S.Ref: Página 1 de13  
N.Ref: /2020  
Fecha: julio/2020  
Nº Expediente: /2020  
Nº Documento: Addenda memoria pasarela Regatón

## Addenda memoria pasarela Regatón

ASUNTO Requerimiento de subsanación de la solicitud de concesión de ocupación del dominio público marítimo-terrestre con una pasarela sobre la desembocadura del río Regatón, término municipal de Laredo.

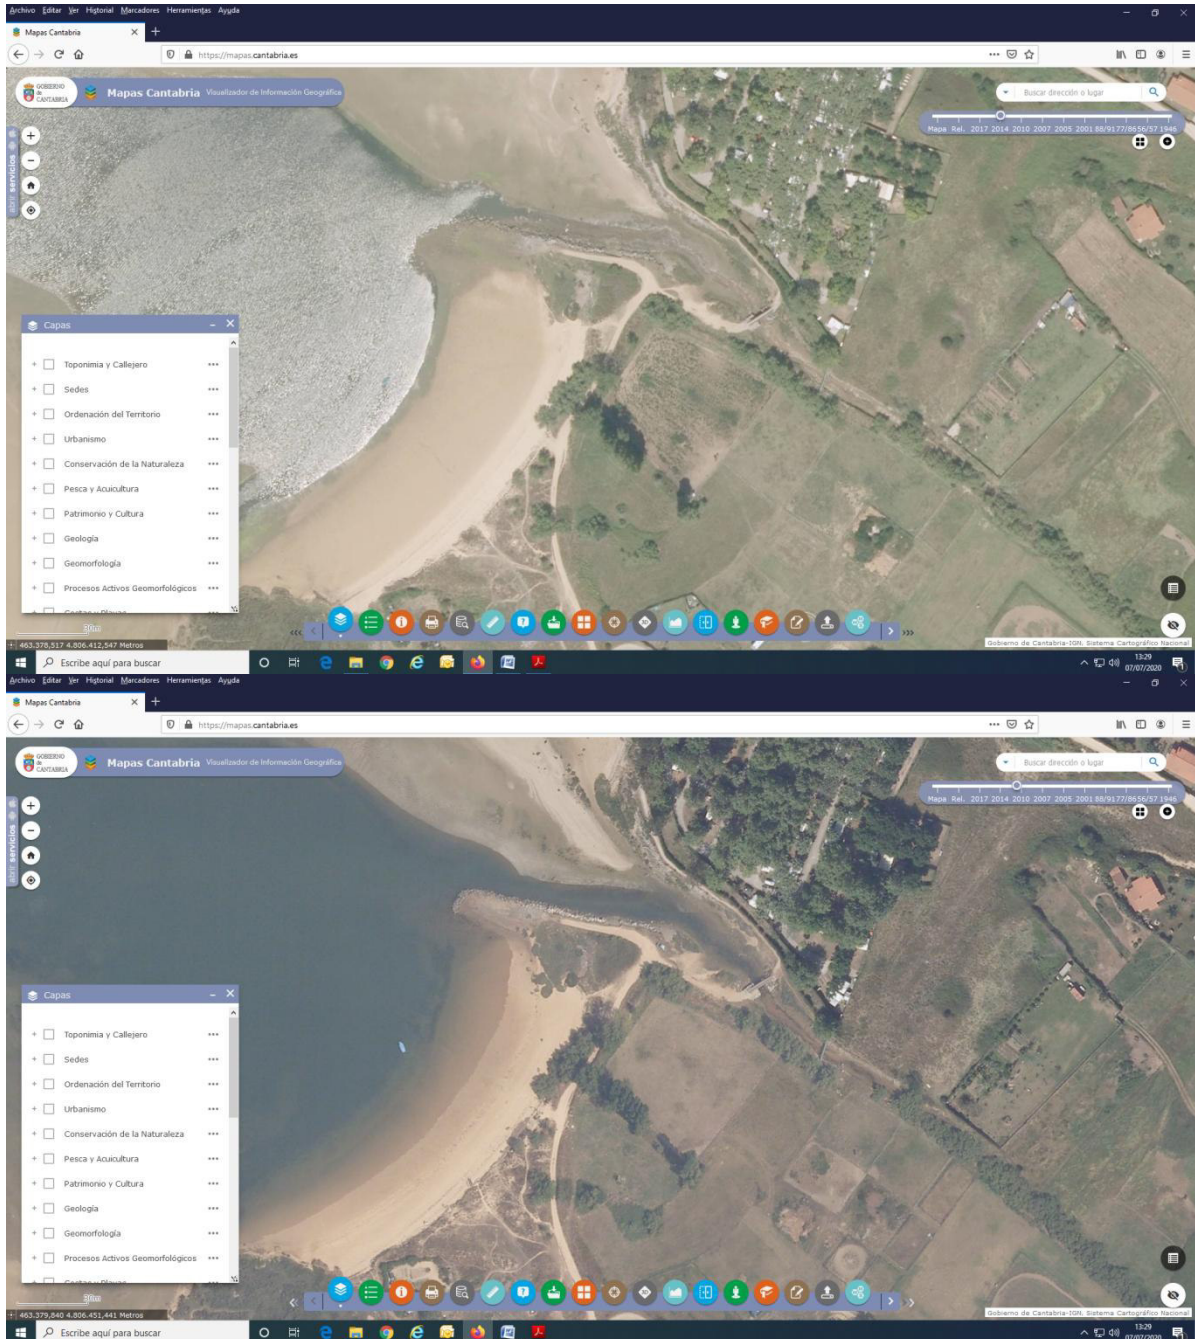
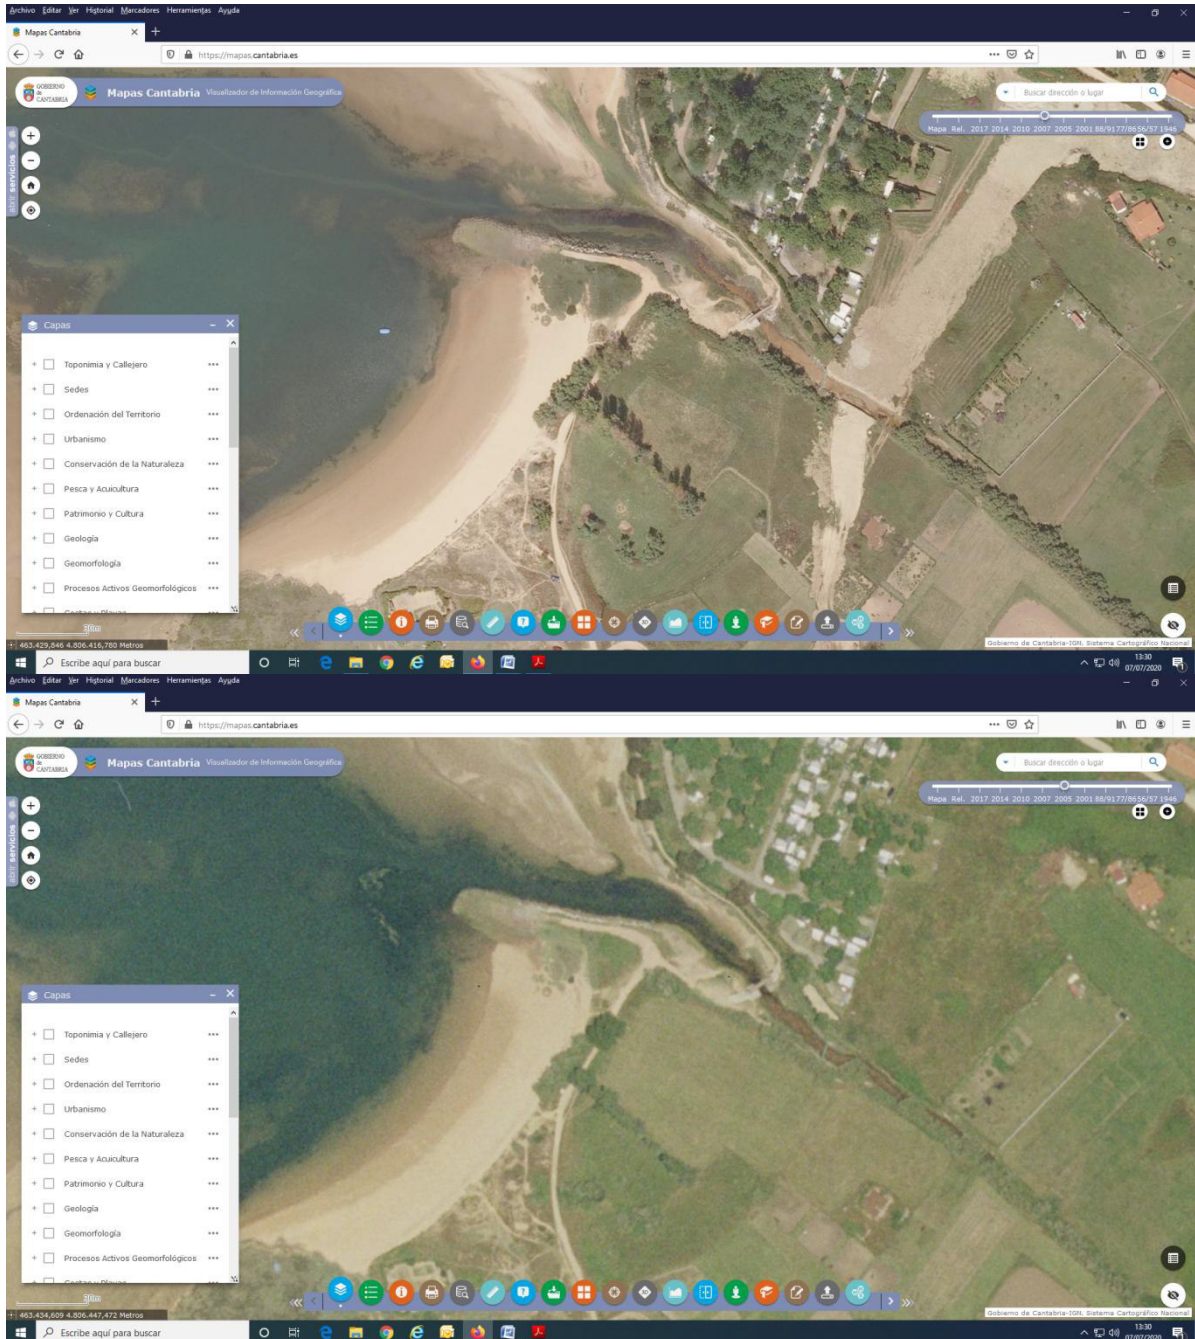
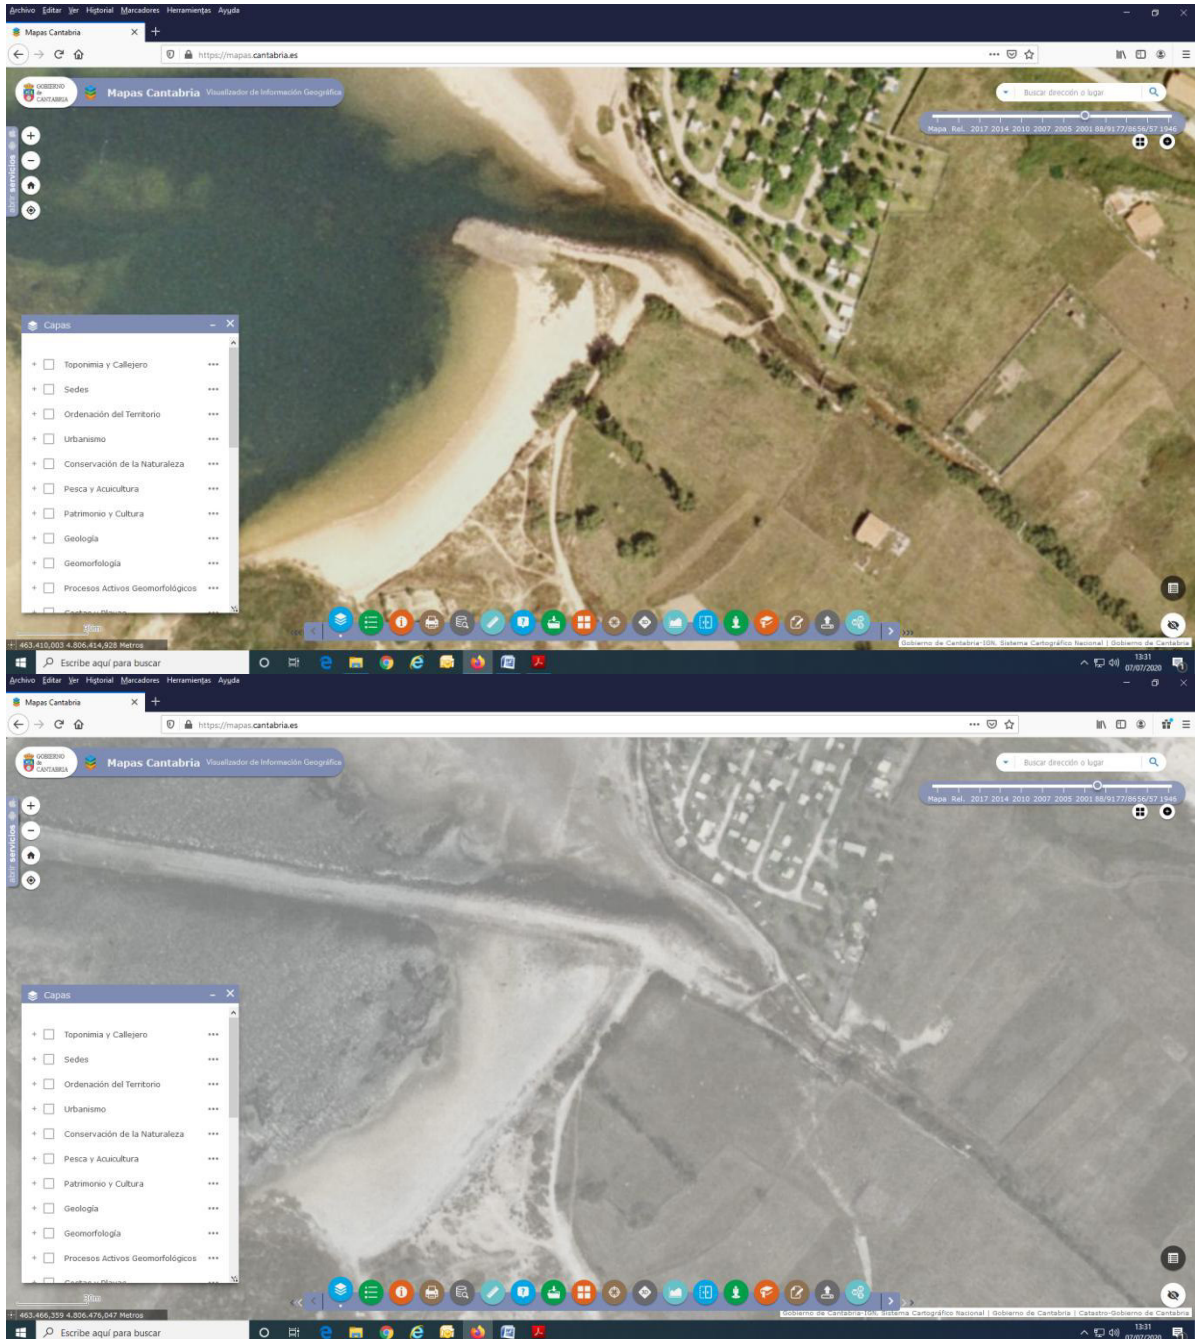
- Declaración expresa de que cumple las disposiciones de la Ley de Costas 22/1988, de 28 de julio, y las normas generales y específicas que se dicten para su desarrollo y aplicación.
- Estudio básico de dinámica litoral.
- Evaluación de los efectos del cambio climático y su afección a las instalaciones que generan la ocupación del dominio público marítimo-terrestre.
- Análisis de afección ambiental y propuesta de medidas correctoras.
- Plano a escala no inferior a 1/5.000 con la clasificación y usos urbanísticos del entorno.

Por lo que se refiere al estudio básico de dinámica litoral, referir nuevamente que no se va a realizar obra nueva alguna, no variando la solución básica existente de la pasarela, protección de escollera actual y zona de entrada y salida de la pasarela, salvo la recolocación de una escollera que por efectos de los últimos temporales se ha visto desplazada de su punto original de ubicación, por lo que sería preciso reubicarla dentro del conjunto para que siga cumpliendo con la protección inicialmente prevista. En función de lo referido, indicar que en el transcurso de los últimos 20 años, se ha podido comprobar la práctica nula influencia de la obra sobre la costa y sobre la posible regresión de la misma (art. 44.3 ley 22/1988 de 28 de julio), teniendo por tanto una influencia prácticamente nula en la zona donde se ubica (zona de la desembocadura del Regatón), por lo que no sería preciso por esta razón la realización de estudio básico de dinámica litoral. Se adjuntan fotografías de diversos vuelos de la zona realizados en diversos años, donde se puede comprobar la influencia prácticamente irrelevante de la obra dentro del entorno donde se ubica

Como se aprecia en la serie fotográfica aportada que abarca desde los años 91 hasta el año 2017, la variación e influencia de la obra en la zona es nula o prácticamente nula.

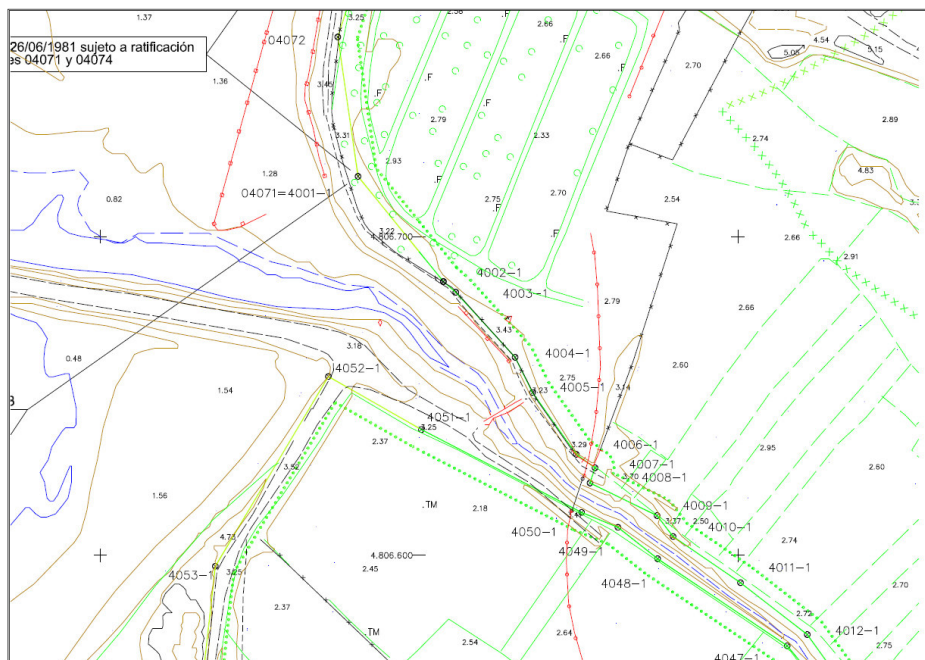
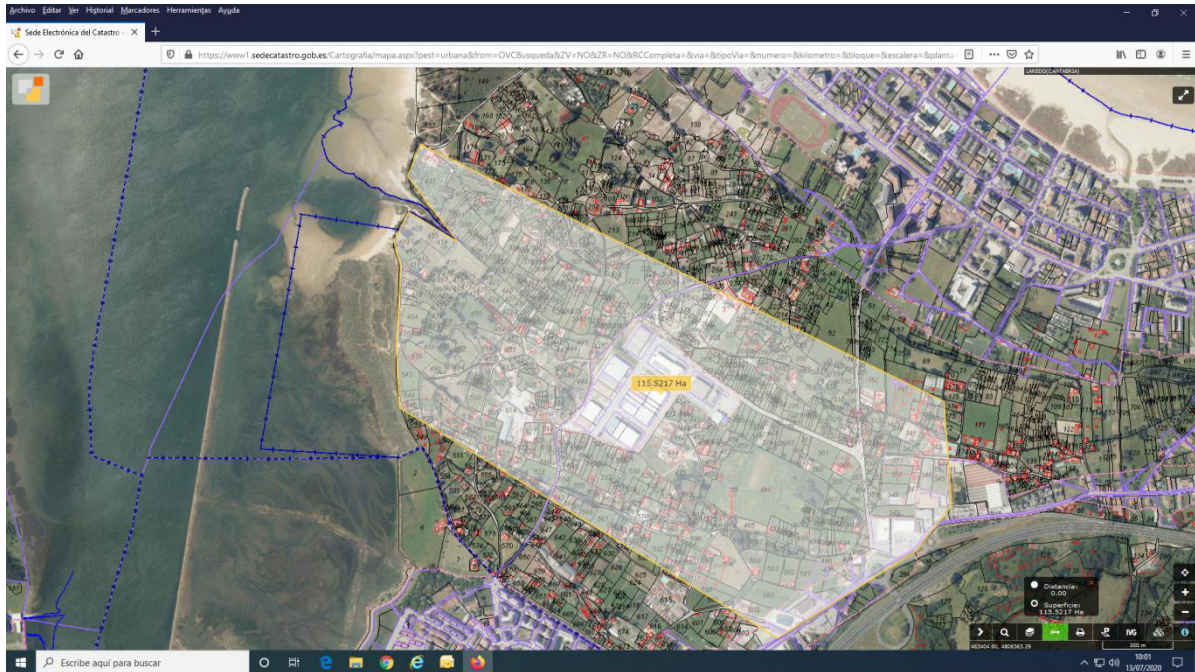
Justificación sobre cumplimiento de las condiciones de resguardo frente a situaciones de sobreelevación de periodo de retorno de 500 años establecidas en el art. 43 del Plan Hidrológico de la Demarcación Hidrográfica del Cantábrico Occidental (**Real Decreto 1/2016, de 8 de enero**). A estos efectos se puede fijar la sobreelevación de referencia en la cota de máxima pleamar, que es la +3,00 sobre el nivel medio del mar en Alicante, ya que el caudal del arrollo se considera despreciable frente a la onda de marea. Se estima para estar del lado de la seguridad una superficie de cuenca de 10km<sup>2</sup>→resguardo 0.25m.

En el punto marcado con la estrella (zona exterior puerta entrada Ayto.), la cota respecto al NMMA es la 4,00. El resto de cotas también están referidas al NMMA.

La cota del terreno en la zona de la pasarela respecto al NMMA, tiene una cota aproximada de unos 3.22-3.20m, estando la parte inferior de la viga de pasarela unos 20 cm por encima de dicha cota. El resguardo requerido estando del lado de seguridad es de 25 cm, por lo que en la situación actual y en la posible evolución y sobreelevación previsible durante la vida útil del elemento o de su concesión posible, se estará con resguardo suficiente conforme a esos 25 cm requeridos.
